ZARZĄD DRÓG POWIATOWYCH W OSTROŁĘCE

DT.252.I.28.2023

WYJAŚNIENIE I ZMIANA TREŚCI SWZ

Dotyczy postępowania o udzielenie zamówienia publicznego na zadanie pn.: **Rozbudowa drogi powiatowej nr 2568W Goworowo - Tomasze - Rzekuń od km 17+020,00 do km 19+938,00 - ETAP PIERWSZY**

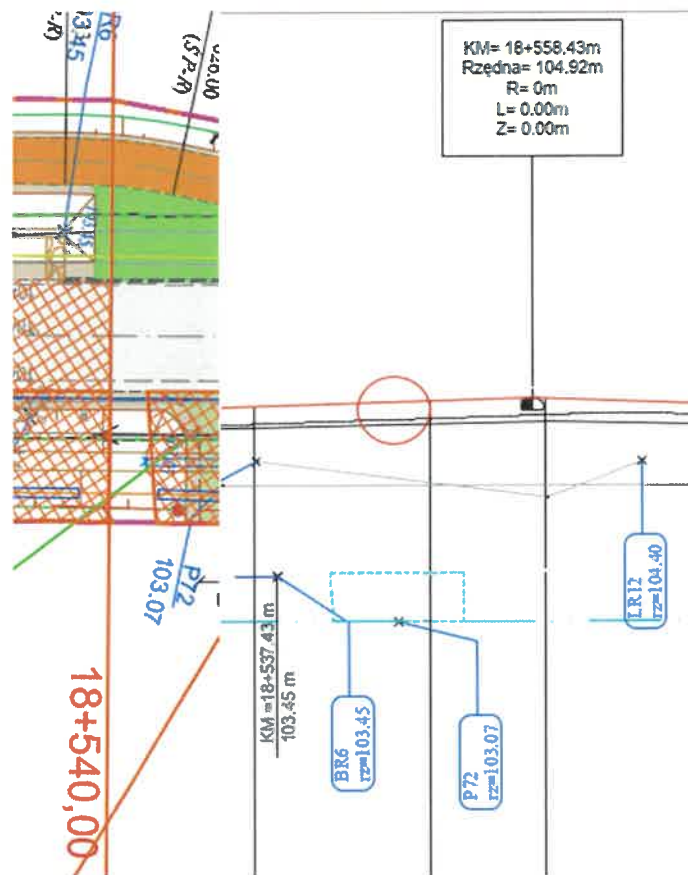
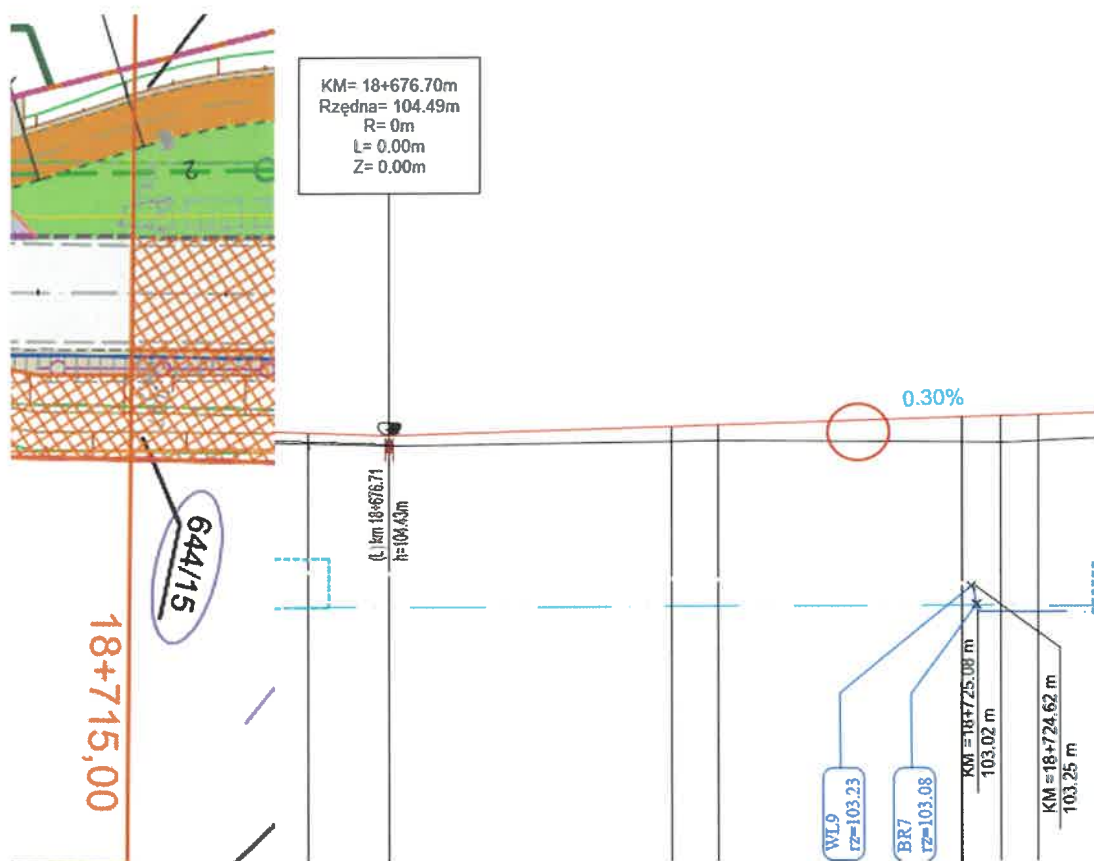
Prosimy o wskazanie rozwiązania wykonania połączenia jezdni w km 18+540 oraz 18+715 (nowej z istniejącą, wysokościowo oraz szerokościowo).

Km 18+540: zgodnie z niweletą różnica wysokości jezdni projektowanej i istniejącej to około 28 cm

Km 18+715: zgodnie z niweletą różnica wysokości jezdni projektowanej i istniejącej to około 26 cm

Odpowiedź: W sytuacjach opisanych powyżej należy uwzględnić w ofercie dowiązanie wysokościowe do stanu istniejącego z maksymalnym pochyleniem niwelety jezdni 8% oraz ze skosami nie mniejszymi niż 1:10. Zgodnie z odpowiedzią na pytanie 3.

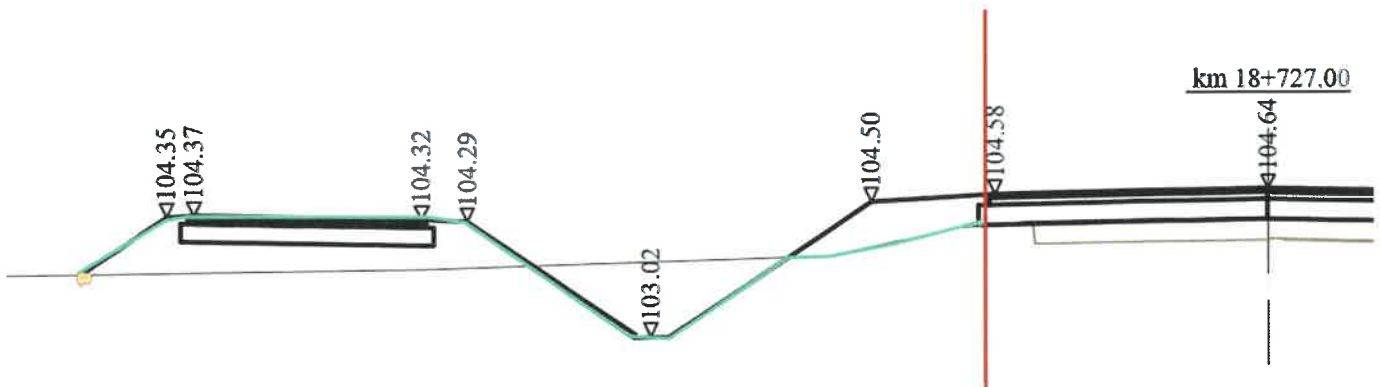
Prosimy o wskazanie wymaganego rozwiązania wykonania robót ziemnych w zakresie rowów oraz wskazanie technologii wykonania nawierzchni poboczy:

- dostosowanie do rzędnej istniejącego terenu (zaznaczono na niebiesko), na czerwono oznaczono zakres etapu I według PZT. W przypadku wykonania rowów do rzędnej istniejącej nie ma możliwości wykonania poboczy zgodnie z dokumentacją techniczną.

Odpowiedź: Dowiązanie do stanu istniejącego należy zrobić zgodnie z rysunkiem przedstawionym przez Oferenta. Pobocza należy wykonać w dowiązaniu do rzędnych istniejących. Z uwagi na wyłączenie z opracowania poszerzeń jezdni w etapie I, w etapie II pobocza zostaną przebudowane do docelowych rzędnych.

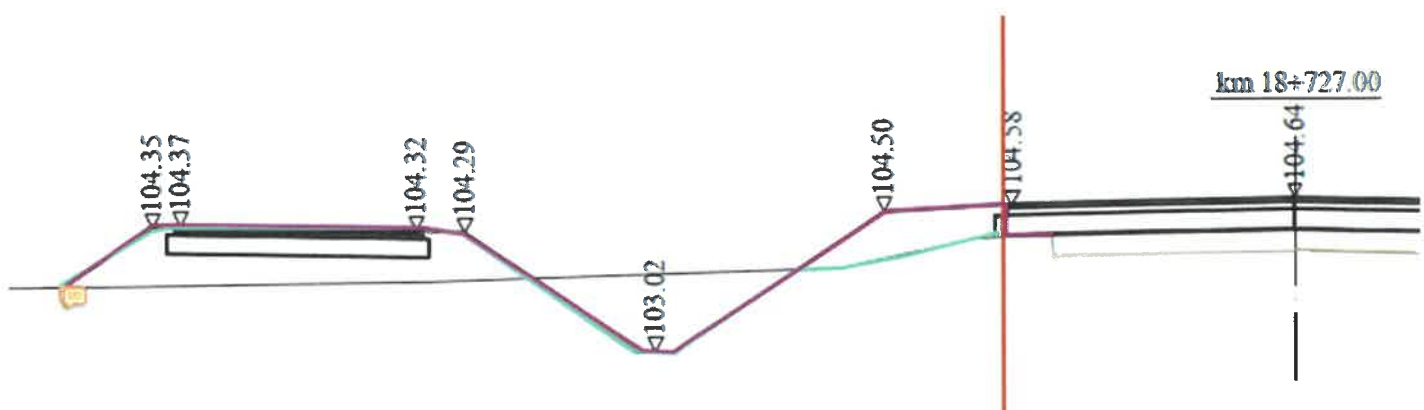
- wykonanie rowów do rzędnej projektowanej (zaznaczono na fioletowo) - pozostanie różnica wysokościowa między terenem istniejącym a zaprojektowaną nawierzchnią poboczy, na czerwono oznaczono zakres etapu I według PZT. W przypadku wykonania rowów do rzędnej projektowanej (rozwiązanie b.) nawierzchnia poboczy będzie niedostosowana wysokościowo do istniejącej jezdni.

Odpowiedź: Dowiązanie do stanu istniejącego należy zrobić zgodnie z rysunkiem przedstawionym przez Oferenta w pkt. a. Pobocza należy wykonać w dowiązaniu do rzędnych istniejących. Z uwagi na wyłączenie z opracowania poszerzeń jezdni w etapie I, w etapie II pobocza zostaną przebudowane do docelowych rzędnych.

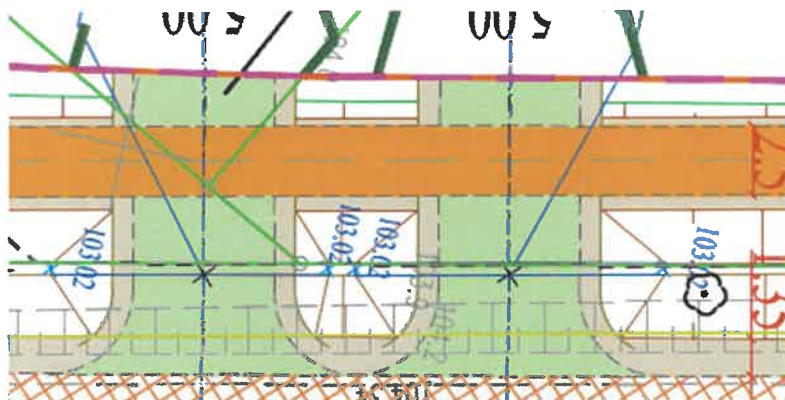
W km 18+715-18+805 na PZT oznaczono, że należy wykonać zjazdy strona lewa. Z zakresu etapu I wyłączone zostało wykonanie poszerzeń jezdni oraz wykonanie nawierzchni jezdni, co powoduje powstanie „pustki” między nawierzchnią jezdni istniejącej a nowym zjazdem. Dodatkowo zaprojektowane zjazdy nie są dostosowane wysokościowo do nawierzchni jezdni istniejącej co uniemożliwi korzystanie z wykonanych zjazdów. Prosimy o wskazanie rozwiązania problemu.

Odpowiedź: Zjazdy należy dowiązać do krawędzi jezdni istniejącej zarówno wysokościowo jak i sytuacyjnie. W etapie II zjazdy będą przebudowane do docelowych rozwiązań.

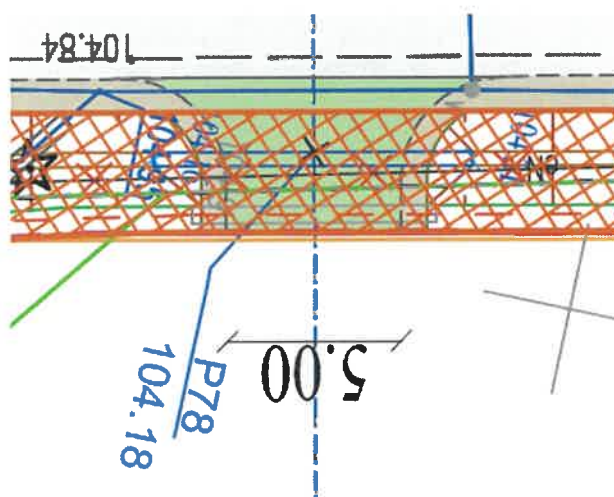
Prosimy o potwierdzenie, że należy wykonać zjazd bitumiczny w km 18+827 na szerokości pobocza.

Odpowiedź: Zamawiający informuje, że w ramach etapu I robót na wysokości zjazdu bitumicznego w km 18+827 SP należy wykonać jedynie nawierzchnię poboczy (w ramach robót ziemnych dostosować korpus do istniejącego terenu). Nie należy wykonywać zjazdu bitumicznego na szerokości pobocza.

KM 18+910-18+980

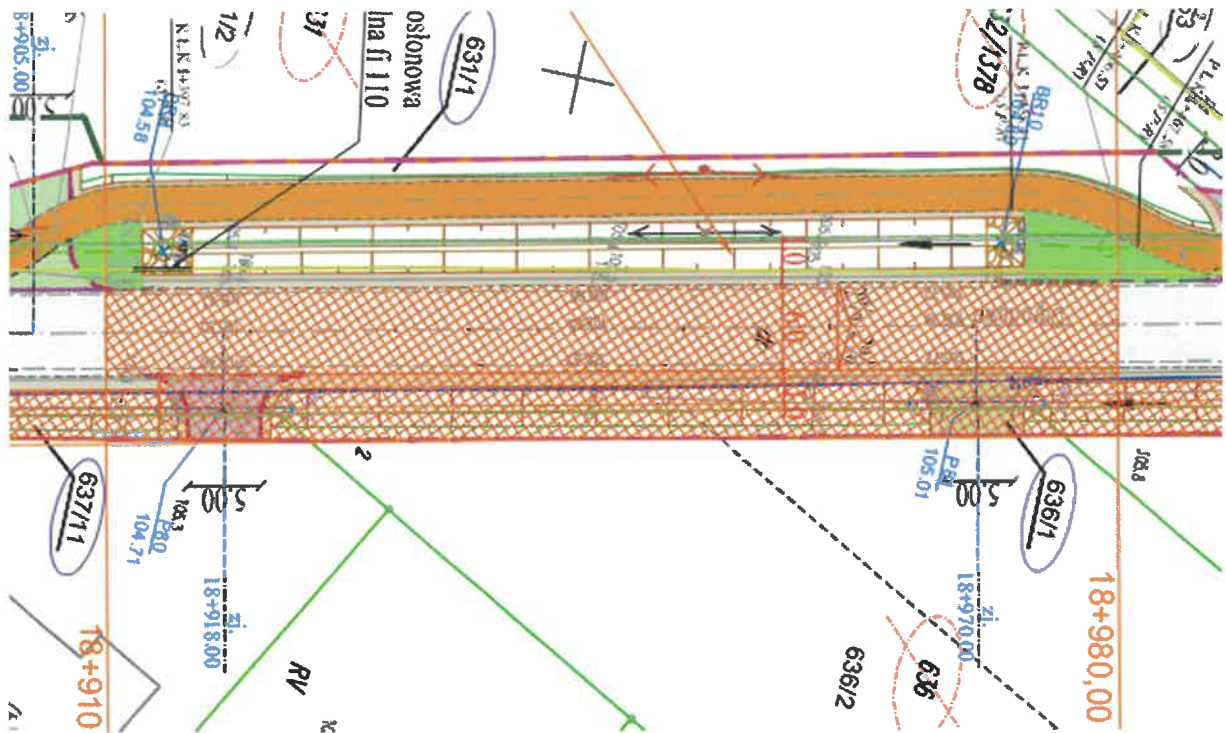
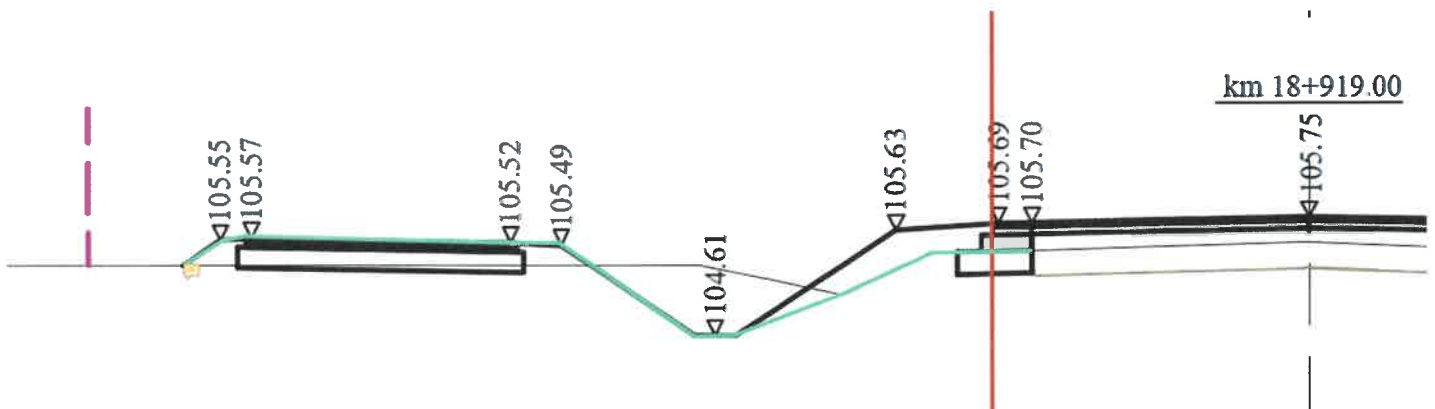
W km 18+910-18+980 na PZT oznaczono, że należy wykonać ścieżkę, rów oraz nawierzchnię poboczy jezdni strona lewa.

Prosimy o wskazanie wymaganego rozwiązania wykonania robót ziemnych w zakresie rowów oraz wskazanie technologii wykonania nawierzchni poboczy:

- dostosowanie do rzędnej istniejącego terenu (zaznaczono na niebiesko), na czerwono oznaczono zakres etapu I według PZT. W przypadku wykonania rowów do rzędnej istniejącej nie ma możliwości wykonania poboczy zgodnie z dokumentacją techniczną.

Odpowiedź: Niweletę rowów należy wykonać do rzędnej projektowanej. Pobocza należy wykonać z mieszanki kruszyw C50/30 0/31,5 o grubości 10 cm i szerokości zgodnej z projektem zagospodarowania terenu. W przypadku odcinków drogi przewidzianych do realizacji w etapie I nawierzchnię poboczy należy wykonać do rzędnych istniejących, w przypadku odcinków drogi przewidzianych do realizacji w etapie II nawierzchnię poboczy należy wykonać do rzędnych istniejących wykonanej warstwy wiążącej.

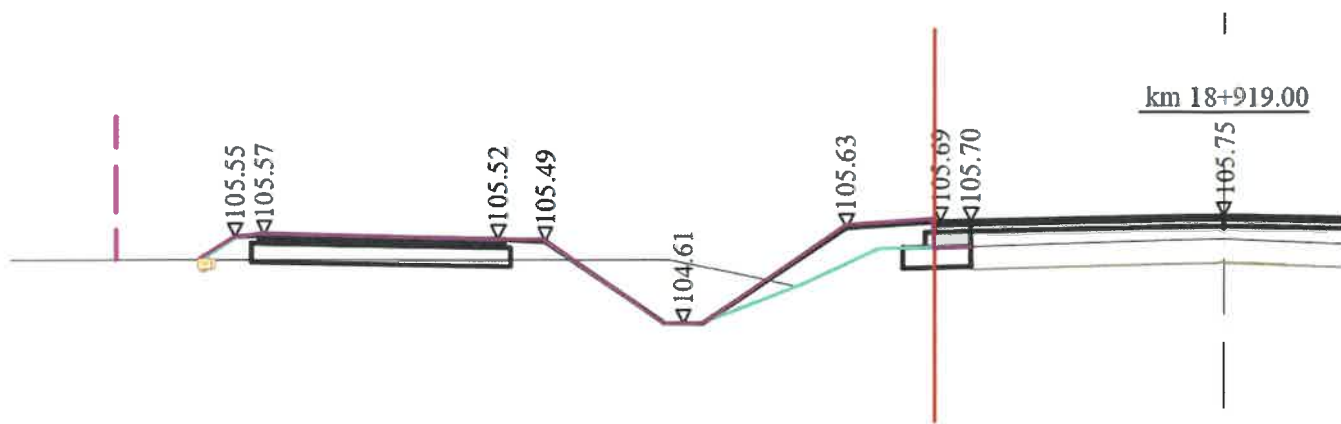
- wykonanie rowów do rzędnej projektowanej (zaznaczono na fioletowo) - pozostanie różnica wysokościowa między terenem istniejącym a zaprojektowaną nawierzchnią poboczy, na czerwono oznaczono zakres etapu I według PZT. W przypadku wykonania rowów do rzędnej projektowanej nawierzchnia poboczy będzie niedostosowana wysokościowo do istniejącej jezdni.

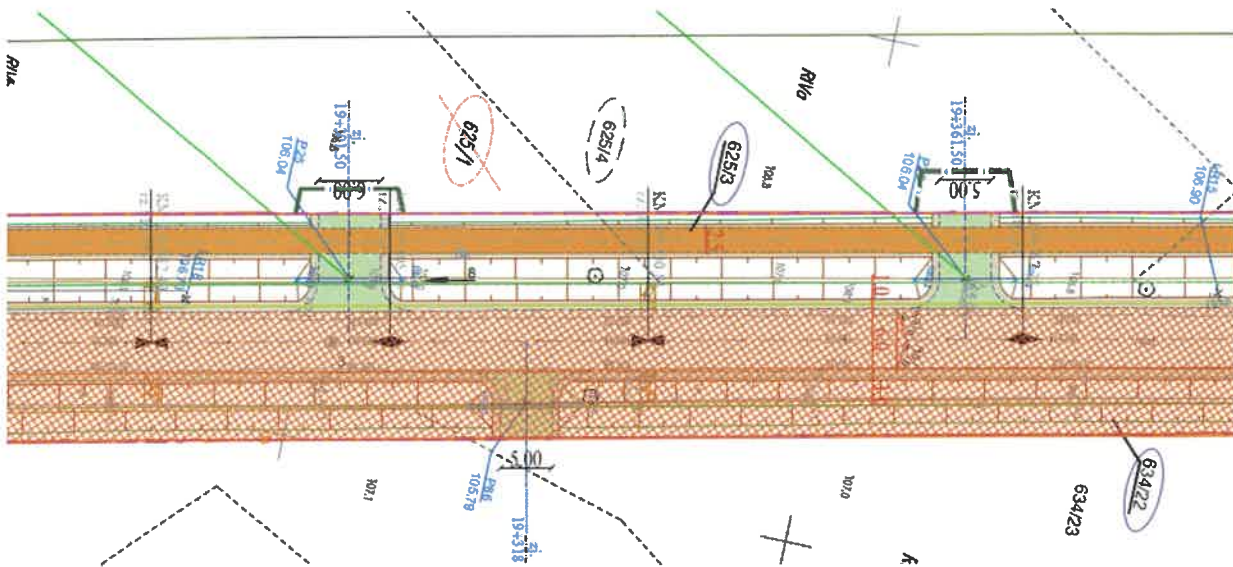
Na PZT oznaczono miejsca na dwie wiaty autobusowe. Prosimy o potwierdzenie, że ustawienie wiat nie należy do przedmiotu zamówienia. Jeśli należy, prosimy o wskazanie parametrów wiaty (długość, szerokość, parametry materiałowe, zdjęcie poglądowe itp.)

Odpowiedź: Zamawiający potwierdza, że ustawienie wiat nie należy do przedmiotu zamówienia.

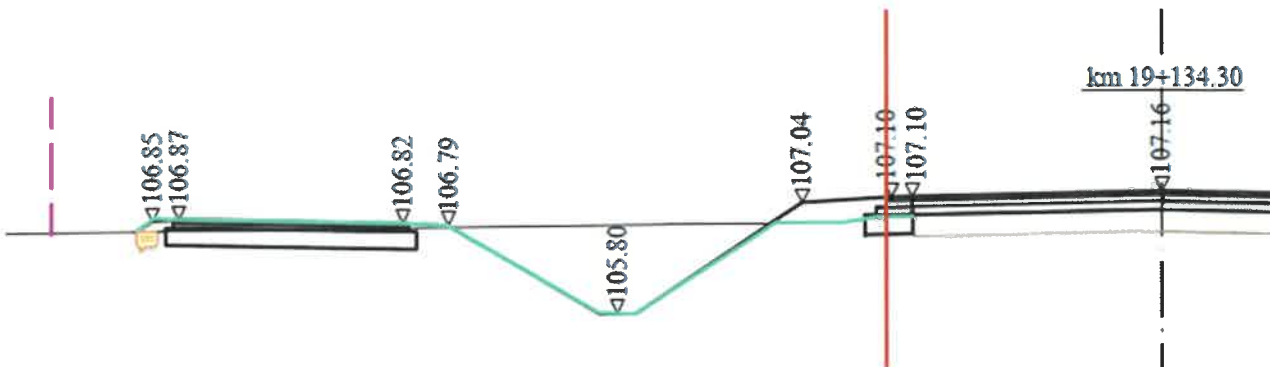
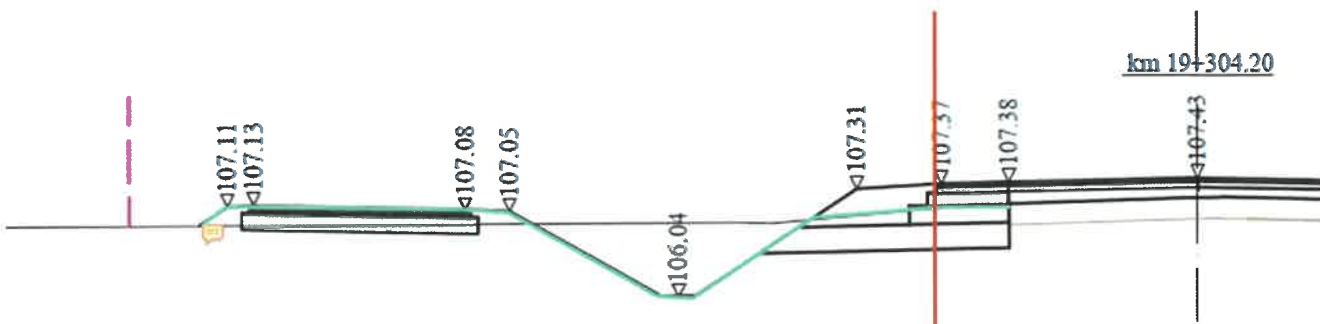
- a. dostosowanie do rzędnej istniejącego terenu (zaznaczono na niebiesko), na czerwono oznaczono zakres etapu I według PZT. W przypadku wykonania rowów do rzędnej istniejącej nie ma możliwości wykonania poboczy zgodnie z dokumentacją techniczną.

dla klasy G1

Dla klasy G4 - Zgodnie z przekrojem normalnym oraz przekrojami poprzecznymi w miejscu projektowanych poboczy przewiduje się wykonanie warstwy stabilizowanej cementem poszerzeń dla gruntów klasy G4 (co jest wyłączone z etapu I).

Odpowiedź: Niweletę rowów należy wykonać do rzędnej projektowanej. Pobocza należy wykonać z mieszanki kruszyw C50/30 0/31,5 o grubości 10 cm i szerokości zgodnej z projektem zagospodarowania terenu. W przypadku odcinków drogi przewidzianych do realizacji w etapie I nawierzchnię poboczy należy wykonać do rzędnych istniejących, w przypadku odcinków drogi przewidzianych do realizacji w etapie II nawierzchnię poboczy należy wykonać do rzędnych istniejących wykonanej warstwy wiążącej.

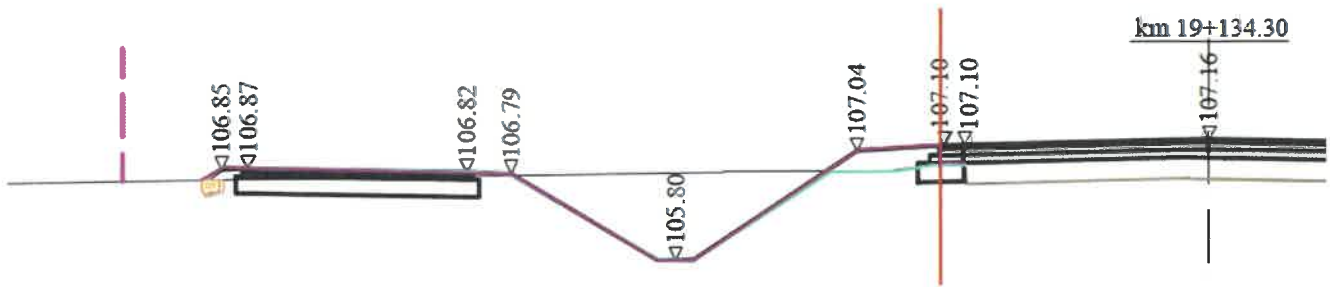
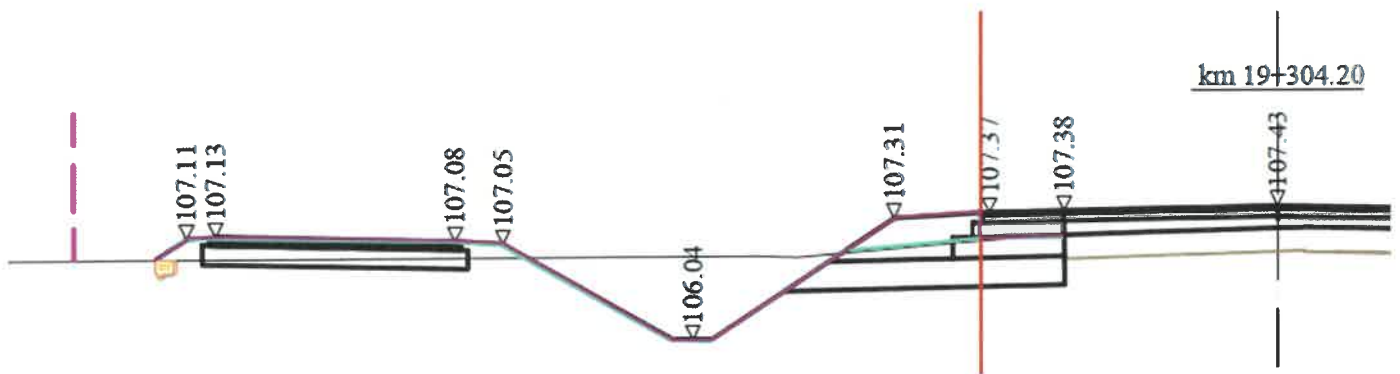
- b. wykonanie rowów do rzędnej projektowanej (zaznaczono na fioletowo) - pozostanie różnica wysokościowa między terenem istniejącym a zaprojektowaną nawierzchnią poboczy, na czerwono oznaczono zakres etapu I według PZT. W przypadku wykonania rowów do rzędnej projektowanej nawierzchnia poboczy będzie niedostosowana wysokościowo do istniejącej jezdni.

Dla klasy G1

Dla klasy G4 - Zgodnie z przekrojem normalnym oraz przekrojami poprzecznymi w miejscu projektowanych poboczy przewiduje się wykonanie warstwy stabilizowanej cementem poszerzeń dla gruntów klasy G4 (co jest wyłączone z etapu I).

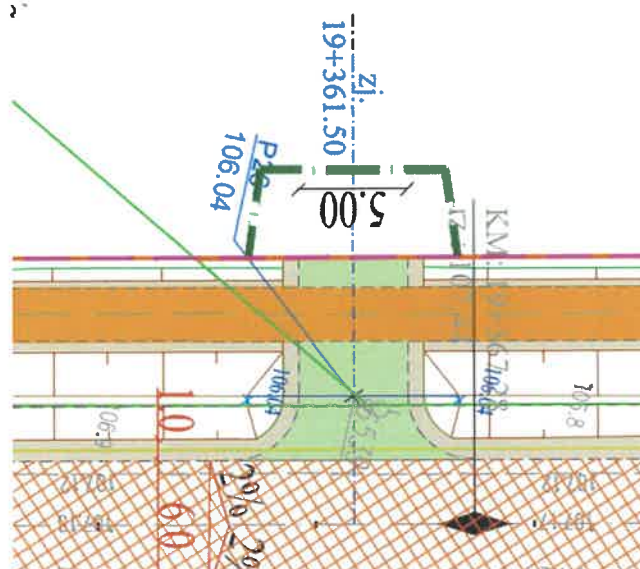
W km 19+115-19+600 na PZT oznaczono, że należy wykonać zjazdy strona lewa. Z zakresu etapu I wyłączone zostało wykonanie poszerzeń jezdni oraz wykonanie nawierzchni jezdni, co powoduje powstanie „pustki” między nawierzchnią jezdni istniejącej a nowym zjazdem. Dodatkowo zaprojektowane zjazdy nie są dostosowane wysokościowo do nawierzchni jezdni istniejącej co uniemożliwi korzystanie z wykonanych zjazdów. Prosimy o wskazanie rozwiązania problemu.

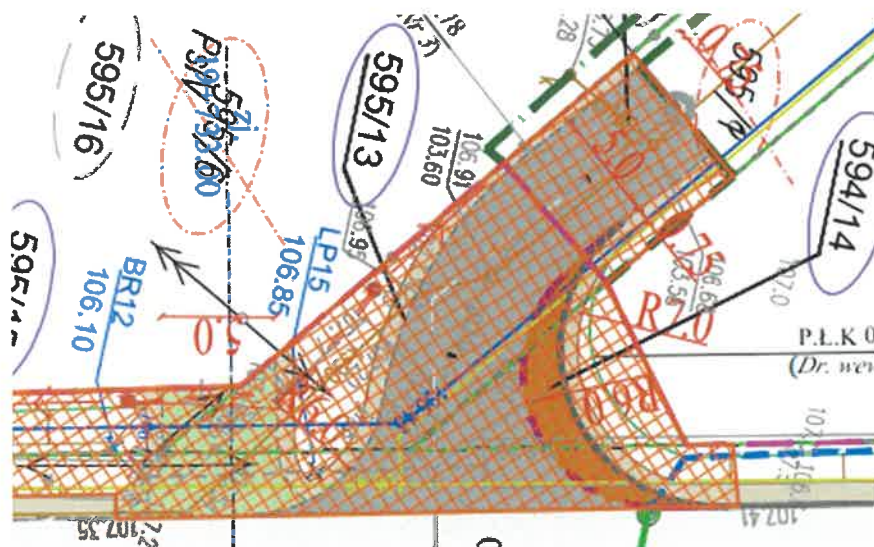
Prosimy o potwierdzenie, że w miejscu zjazdu oraz skrzyżowania wyłączonych z etapu I należy wykonać jedynie nawierzchnię poboczy (oraz w ramach robót ziemnych dostosować korpus do rzędnej terenu istniejącego).

Odpowiedź: Zamawiający potwierdza. Niemniej jednak Zamawiający zwraca uwagę na fakt, że w ramach etapu I należy przebudować wszystkie kolizje z sieciami, które kolidują z docelowym projektem zagospodarowania terenu. Kolizję występują również na tym skrzyżowaniu i są do wyceny i wykonania w ramach niniejszego zamówienia publicznego.

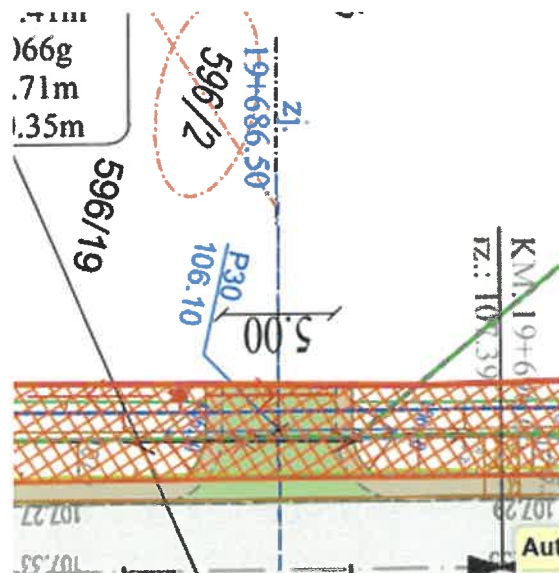
Prosimy o potwierdzenie, że należy wykonać zjazd bitumiczny w km 19+686,5 na szerokości pobocza.

Odpowiedź: Nie należy wykonywać zjazdu bitumicznego w km 19+686,50 strona lewa.
